**über die Änderung und Ergänzung der
allgemeinen bauaufsichtlichen Zulassung
vom 20. Dezember 2012**

Z-19.14-1509

Brandschutzverglasung "HW 330 G"

Dieser Bescheid ändert und ergänzt die allgemeine bauaufsichtliche Zulassung Nr. Z-19.14-1509 vom 20. Dezember 2012.

Anlage Ä/E 2

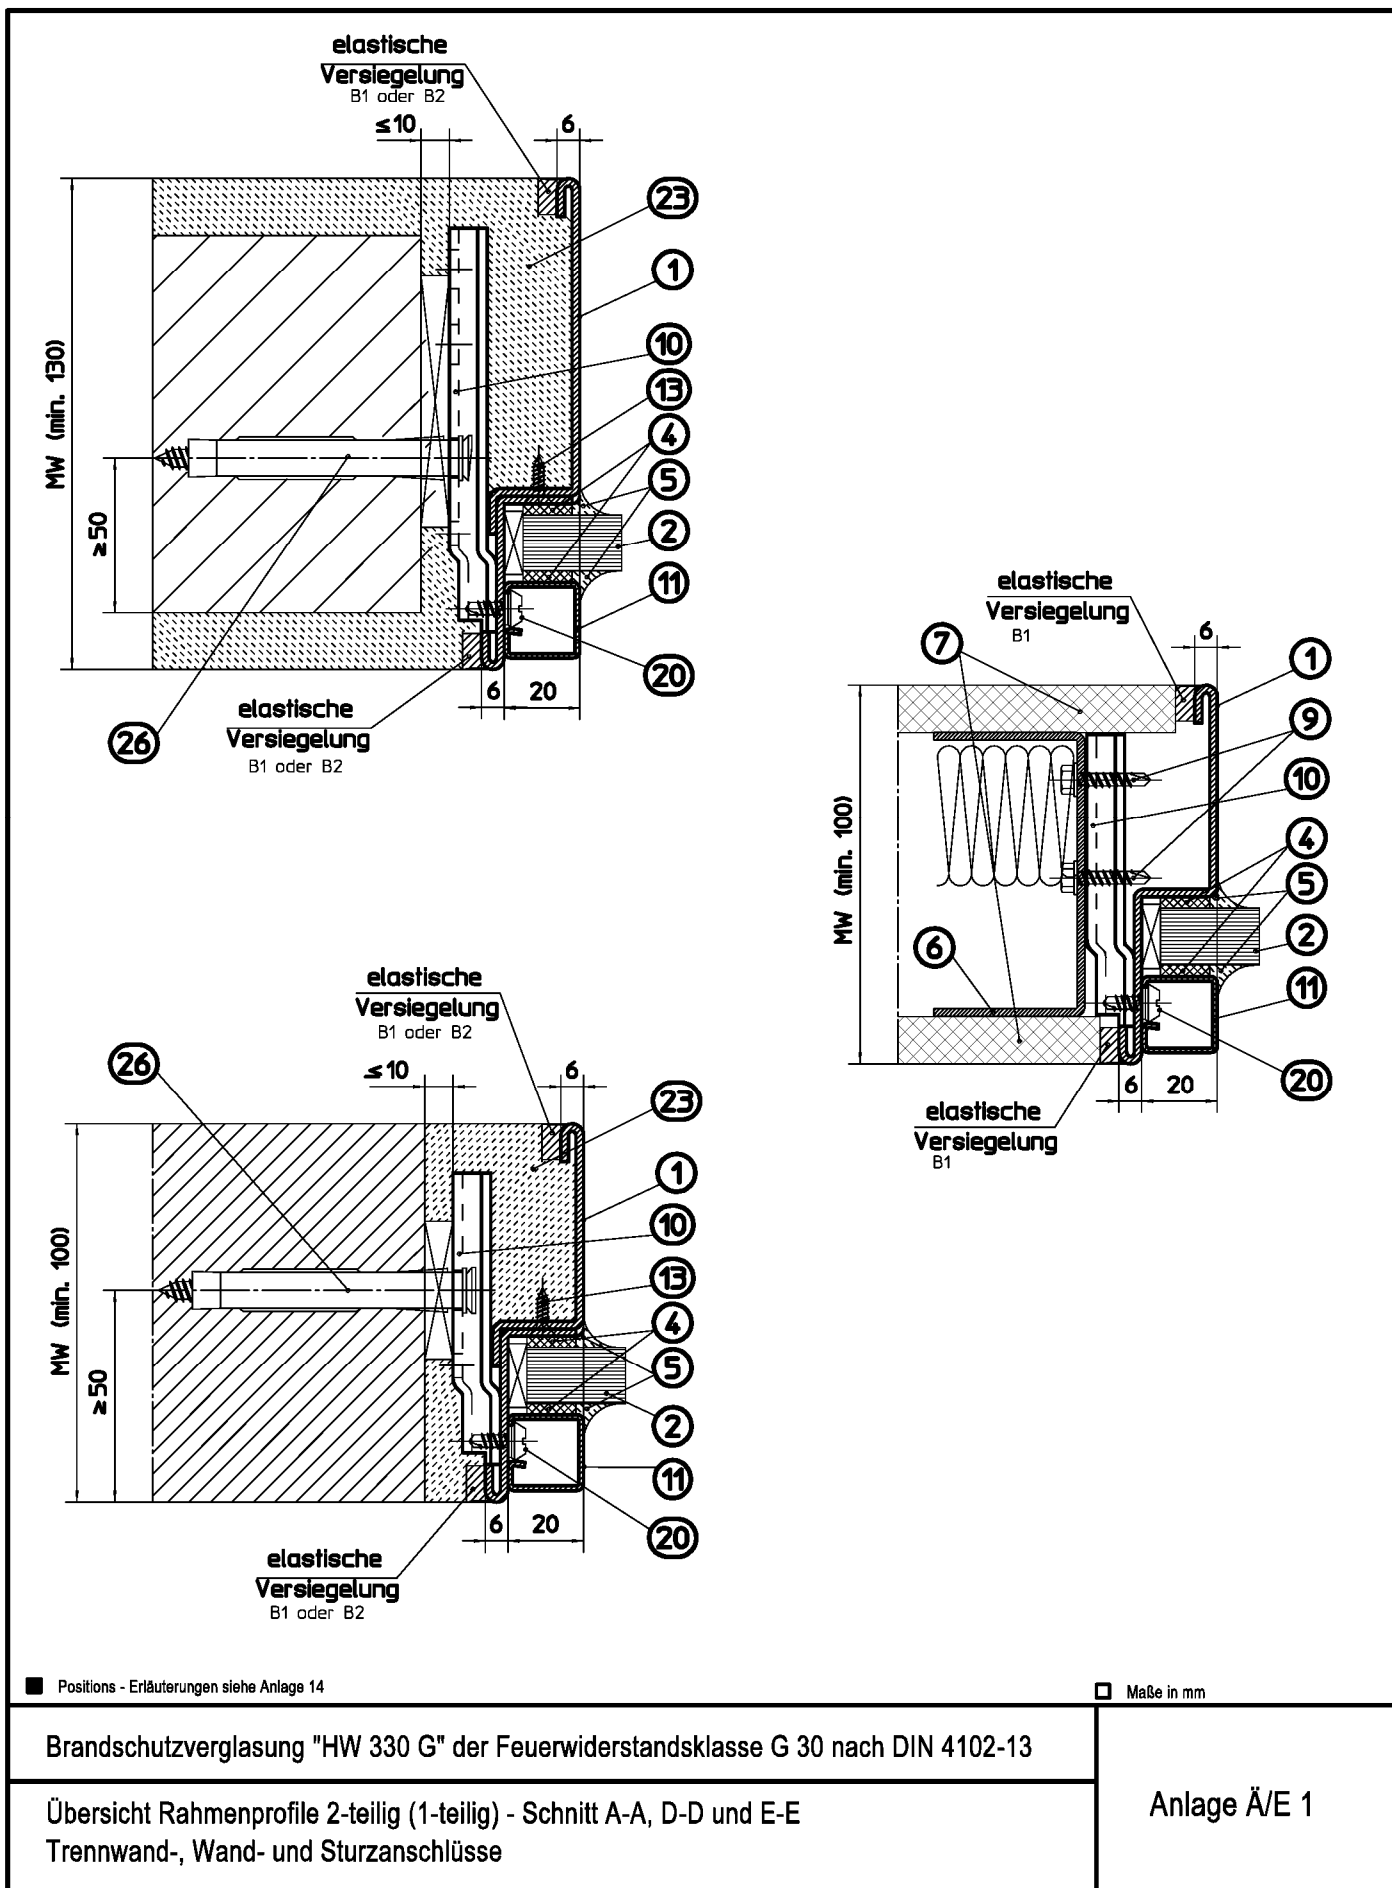
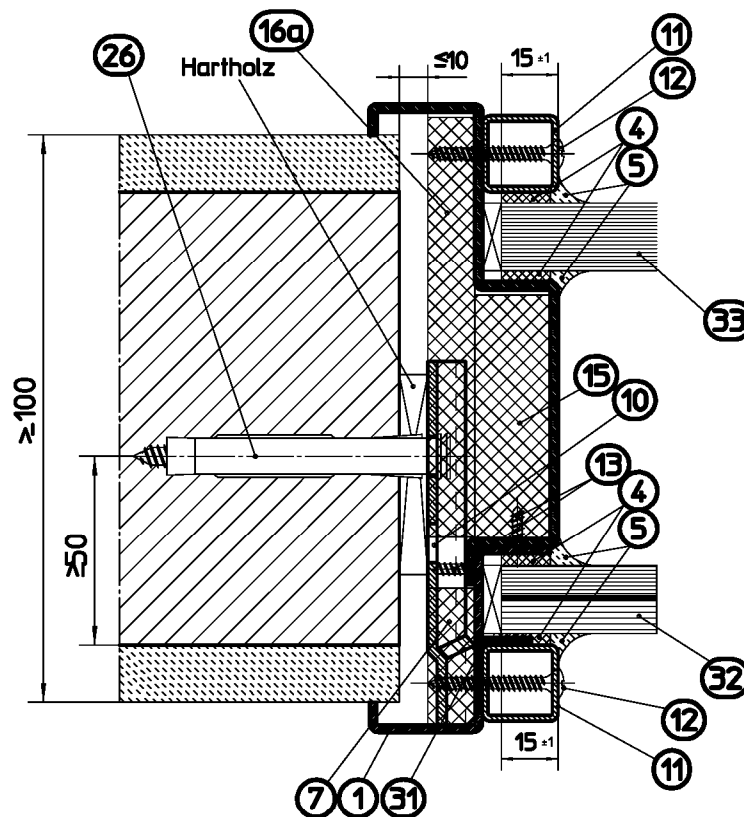
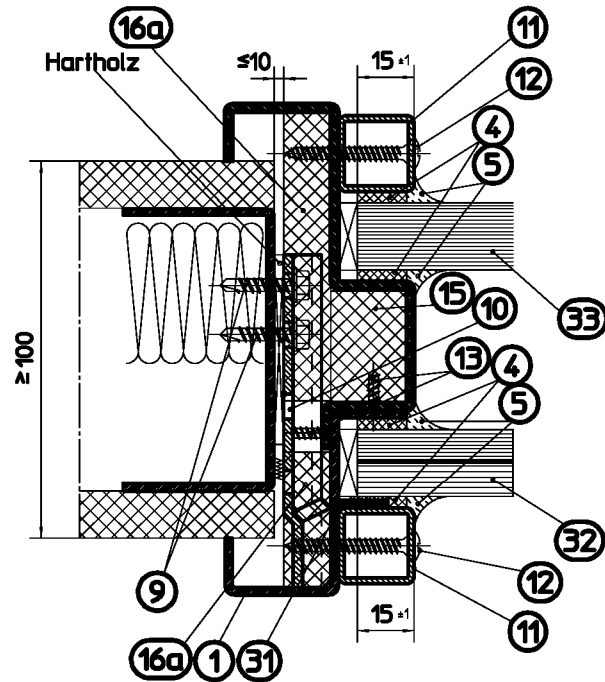
5. Abschnitt 2.1.2.3 wird wie folgt ergänzt:
- Zusätzlich dürfen sogenannte Sicherungswinkel, bestehend aus 75 mm langen Winkelprofilen aus 2 mm dickem Stahlblech nach Abschnitt 2.1.2.1, in Verbindung mit

Flachstäben nach DIN EN 10058⁹ der Stahlsorte S235JR (Werkstoffnummer: 1.0038), Abmessungen 25 mm x 5 mm x 85 mm (Länge) und Stahlschrauben M5 verwendet werden (s. Anlage Ä/E 2).

Zusätzlich dürfen Sicherungswinkel nach Abschnitt 2.1.2.3 verwendet werden. Hierfür sind die Rahmenprofile nach Abschnitt 2.1.2.1 auszuklinken, jeweils der Größe 75 mm x 20,5 mm. Die Flachstähle nach Abschnitt 2.1.2.3 sind unterhalb der Ausklinkungen anzuschweißen und die Sicherungswinkel mit den Stahlschrauben nach Abschnitt 2.1.2.3 anzuschrauben (s. Anlage Ä/E 2).
